CITTÀ DI PIOMBINO

NUCLEO DI VALUTAZIONE PER LA VIA E LA VAS

VERBALE DELLA SEDUTA DEL 10 agosto 2011

Oggetto: Procedimento di Valutazione di Impatto Ambientale relativamente al progetto definitivo di completamento dell'Autostrada A12 Rosignano – Civitavecchia ai sensi dell'art. 167 del D.Lgs. n. 163/2006

Fig. 3 – Il tratto tra le due rotatorie R2 e R3 che deve essere realizzato a due carreggiate (4 corsie) anziché a una carreggiata (due corsie) – (Nota 3)

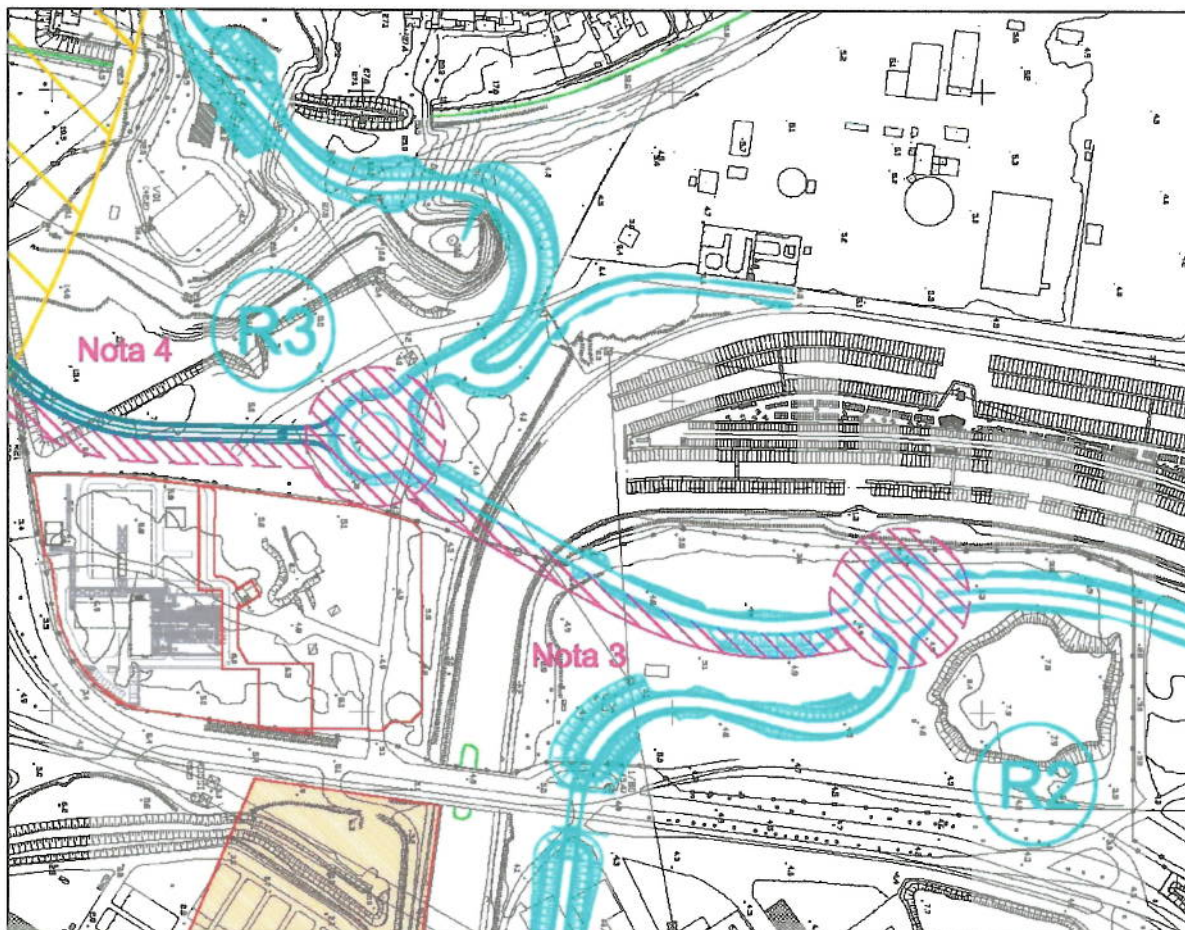
rispetto alla capacità doppia dei due tratti che si dipartono dalla rotatoria R2 verso Viale Unità d' Italia e verso il porto. Pertanto la doppia carreggiata tra R2 e R3 è da realizzare immediatamente.
